Исх № 046-К от 28.08.2023г.

О дополнительных работах водопровод (В1) на участке В1-1 – В1-1А

Приложение №1

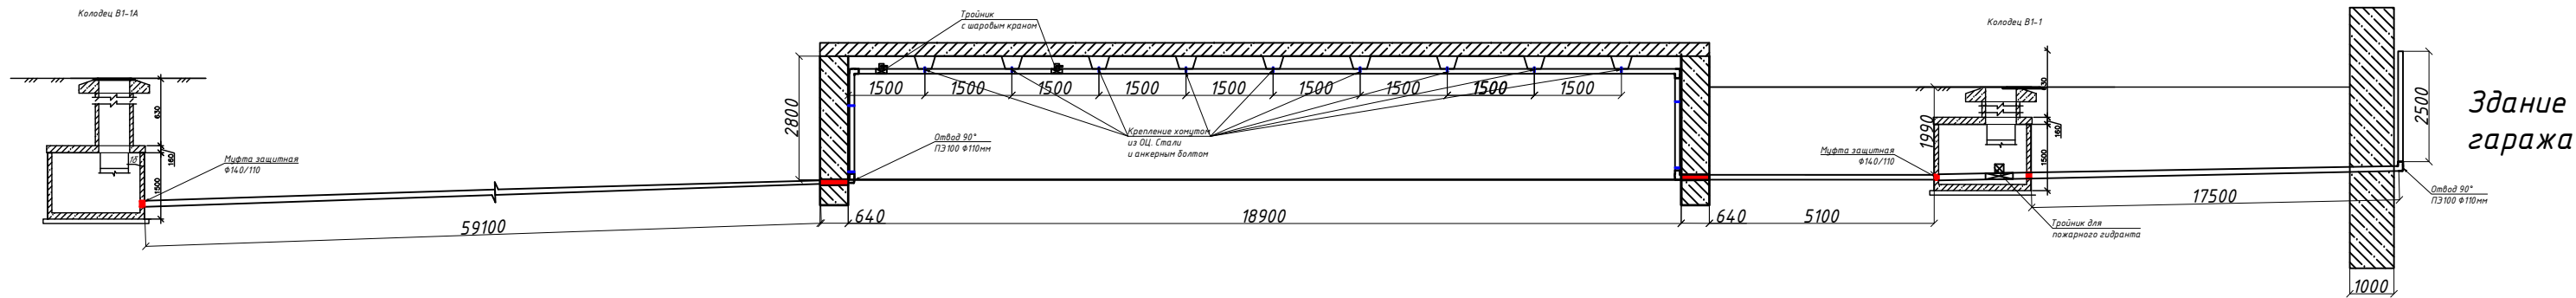
1. Переустройство колодцев В1-1 и В1-30 путем устройства камеры из блока ФБС 9-3-6 (схема приложение №1);
2. Трассировку прохождения участка В1-1 – В1-1А в районе подвального помещения склада по просьбе Заказчика выполнить по потолку с креплением в ребра жесткости плит хомутом из оцинкованной стали на анкерные болты. (схема Приложение №2);
3. По просьбе Заказчика дополнительно выполнить переустройство участка водопровода от колодца В1-1 до здания гаража с заводом в здание на стену ввиду ненадлежащего состояния существующей трубы.
